2024 年 12 月

株式会社ミスミ
日本企業体
ME 事業グループ

「回転ハンドル」仕様変更のご案内

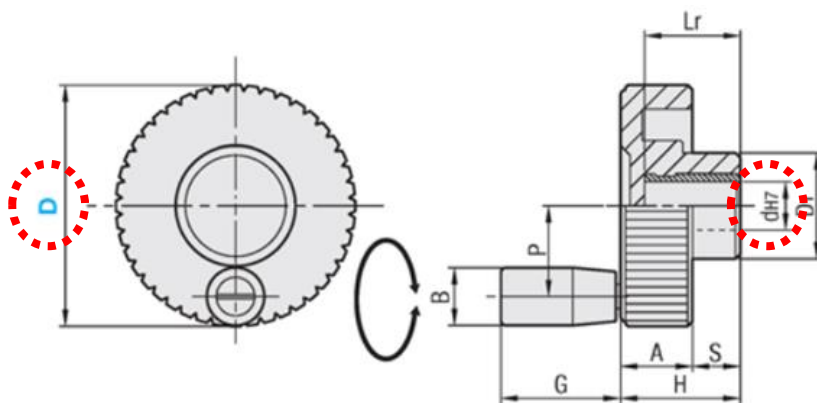
外径 D は一般公差から $\pm 3\text{mm}$ へ、内径 d は H7 から H8 へ変更いたします。

【変更前】

D : 一般公差

d : H7

【変更後】

D : $\pm 3\text{mm}$

d : H8

※左記は変更前の外形図です

カタログ記載内容に誤りがあったため、正確な寸法値を反映いたしました。
